リコール情報：F4RR / F4RC

リコール届出一覧表

リコール届出日：平成 30年 7月 26日

# 改善箇所説明図

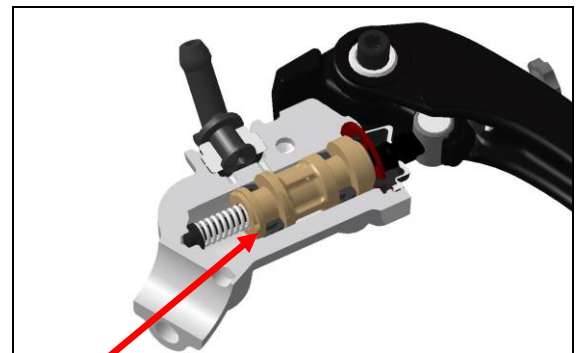
ピストン

基準不適合発生箇所

フロントブレーキマスターシリンダー内のピストンにおいて、当該部位の材質が不適切なため、強度が不足しているものがある。そのため、ブレーキ作動時のブレーキ液圧により、当該部位に亀裂が生じ、そのままの状態で使用を続けると、亀裂が進展し液圧が下がり、最悪の場合、フロントブレーキが効かなくなるおそれがある。

ロット番号  
5C20 から 5M31 まで  
6A01 から 6M31 まで  
7A01 から 7H31 まで

改善の内容： 全車両、マスターシリンダーの本体に刻印されている製造ロット番号を確認し、該当するものについては当該ピストンを対策品に交換する。

識別： 点検と対策済みのピストンに交換されたブレーキマスターシリンダーに、緑ペイントを塗布する。
